1.1 变更记录

硬件版本号	变更记录
EBF410588V1R1 20260708	- 删掉 RTC CLKOUT 引脚相关的电路(即删除了 RTC_32K_IN)，把 BTB 座子 CN2 的 55 脚预留给复位信号使用 - 网口 PHY LED 引脚加 100pF 电容，改善 emi 辐射，同时更改网口引脚 10 的接地处理，改为与外壳短接一起

图 1

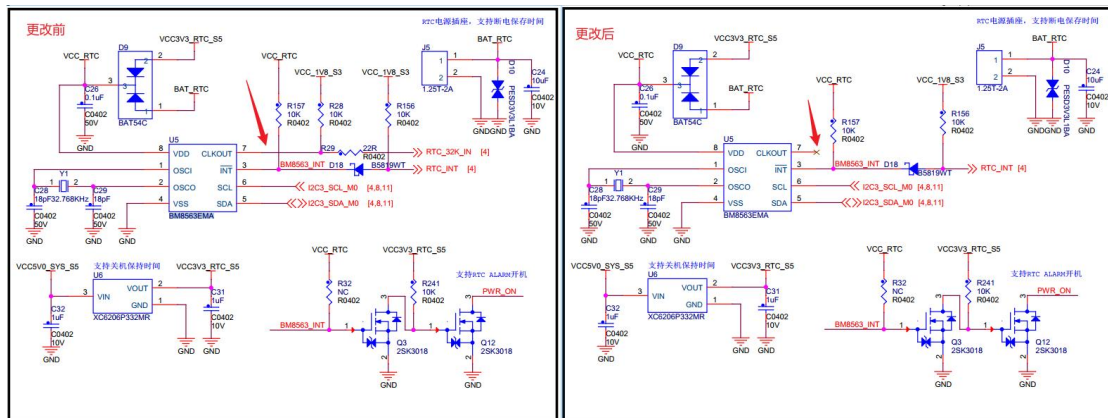
1. 删掉 RTC CLKOUT 引脚相关的电路(即删除了 RTC_32K_IN)，把 BTB 座子 CN2 的 55 脚预留给复位信号使用。删掉 RTC CLKOUT 引脚相关的电路，更改前后对比如图 1 所示。

图 3

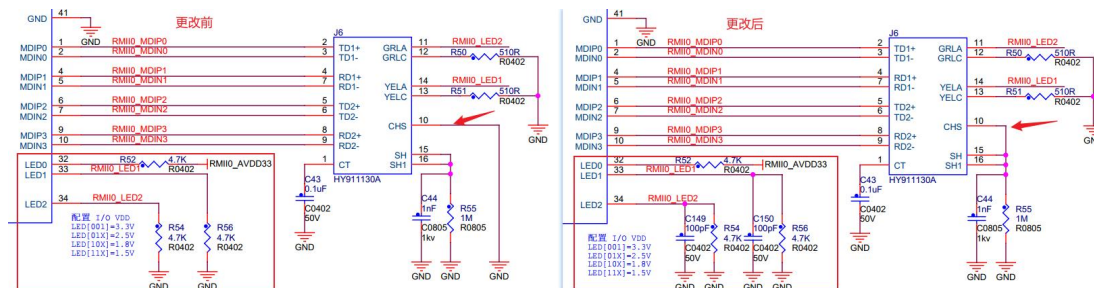
2. 网口 PHY LED 引脚加 100pF 电容, 改善 emi 辐射, 同时更改网口引脚 10 的接地处理, 改为与外壳短接一起。更改前后对比如图 3 所示。
